NAŠE ZN: 2032/2019-SŽDC-SSV-Ú3  
VYŘIZUJE: Ing. Radomíra Rečková  
TEL: +420 725 744 197  
E-MAIL: Reckova@szdc.cz  
DATUM: Olomouc/26. 3. 2019

Věc: **Elektrizace a zkapacitnění trati Uničov (včetně) - Olomouc**  
Vysvětlení/ změna/ doplnění zadávací dokumentace č. 10  
ve smyslu § 98 a § 99 zákona č. 134/2016 Sb., o zadávání veřejných zakázek, ve znění  
pozdějších předpisů (dále jen „ZZVZ“)

výkaz výměr SO 05-15-01.1

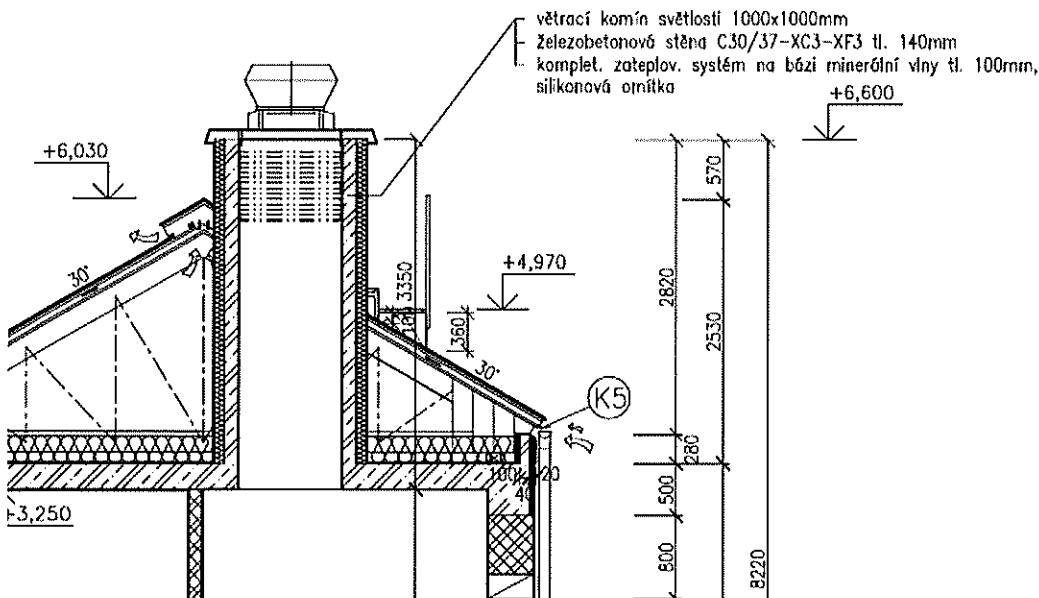
- Jaký bude větrací komín?

Bude prefabrikovaný nebo monolitický?

Něco jiného je v PD a něco jiného je ve výkazu výměr.

Pravděpodobně se jedná o dotaz na SO 05-15-02. Větrací komín bude prefabrikovaný. Je to uvedeno v Technické zprávě i ve výkazech výměr. Na výkresech je uveden druh betonu.
